改善箇所説明図①

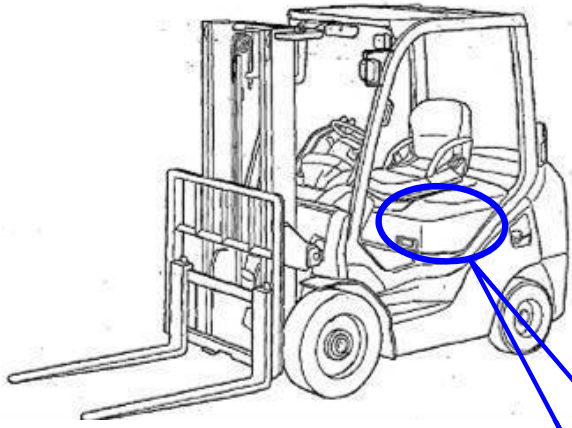
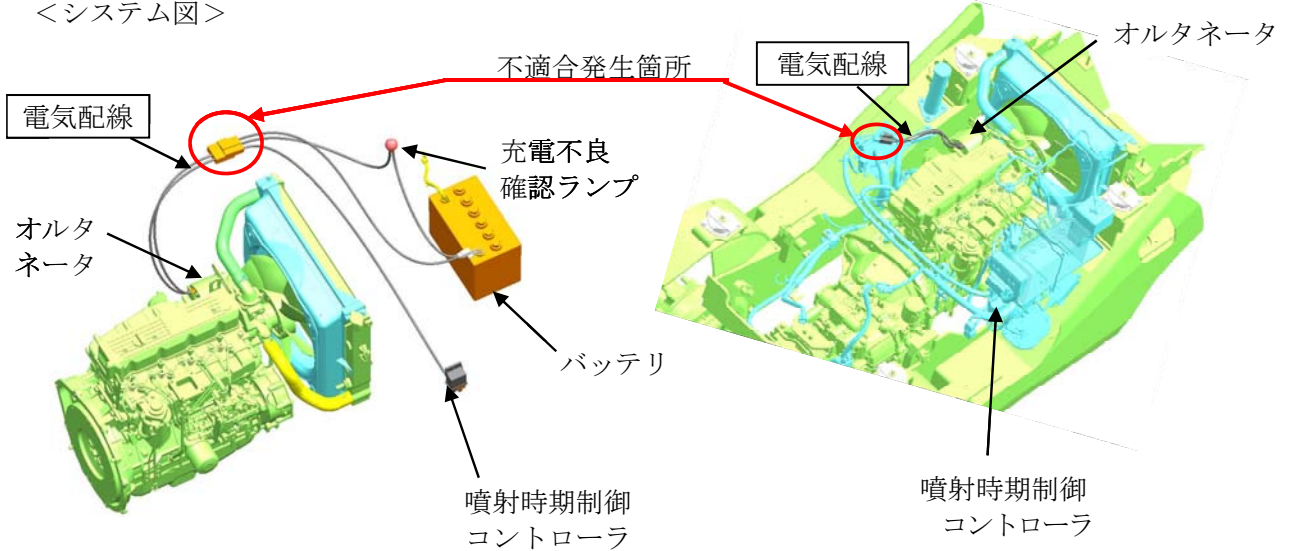
（原動機の電気配線の接続を誤ったため、バッテリーの警告灯に球切れが発生すると、オルタネータが発電しなくなる場合がある。そのため、そのままの状態で使用を続けると、最悪の場合、原動機が停止し、再始動できなくなるおそれがある。）

全車両、電気配線を正規の状態に接続し直す。

コネクタに白色ペイントを塗布する。
